## Technische Mitteilung

**Gegenstand: Gleitschirm Gurtzeug GT light der Firma Airwave, EAPR-GZ-7050/08**

**Hintergrund: Dem Sicherheitsreferenten des DHV wurden von zwei Piloten Vorfälle mit dem oben aufgeführten Gurtzeug gemeldet.**

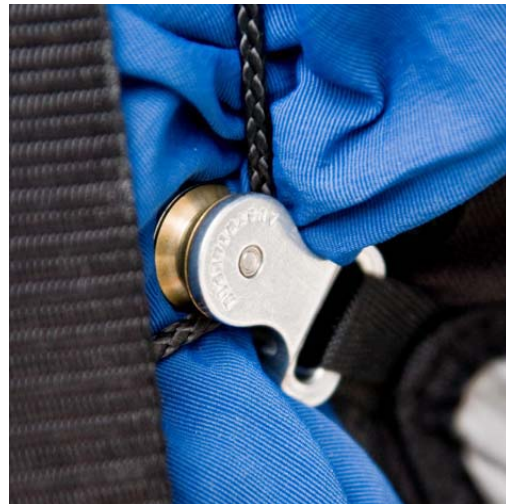
Hier kam es dazu, dass der Beschleuniger nicht, wie vorgeschrieben, auf der Innenseite der Hauptgurte vorbei geführt wurde, sondern fehlerhaft auf der Außenseite.

Dieses Beispiel zeigt sehr deutlich, dass es fahrlässig und unter Umständen auch gefährlich ist, wenn der Pilot ein neues Fluggerät in Betrieb nimmt, ohne sich mit den evtl. Besonderheiten vertraut gemacht zu haben. (Vgl. hierzu auch LuftBO §24 Satz 1)

Führungsring

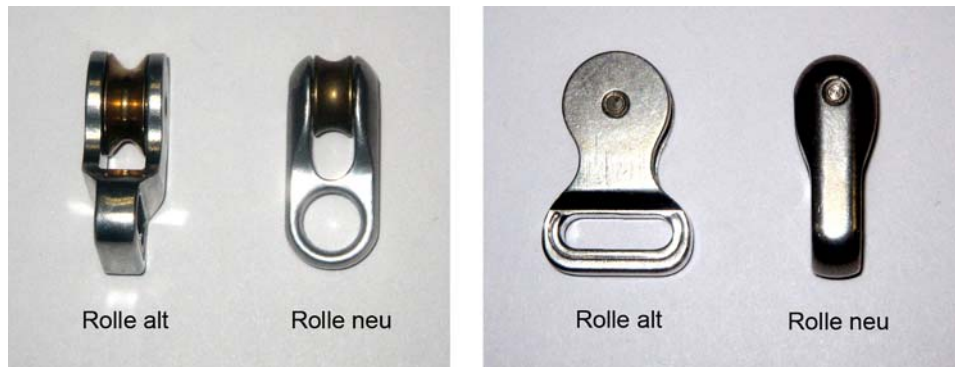
1. Das Gurtzeug erhält etwa 6 cm hinter dem Hauptgurt einen zusätzlichen Führungsring, der in der außenliegenden Führung des Beschleunigers verbindlich zu benutzen ist.

Diese zweite (außenliegende) Variante wird in das Handbuch aufgenommen

Innenliegende Führung

Aussenliegende Führung
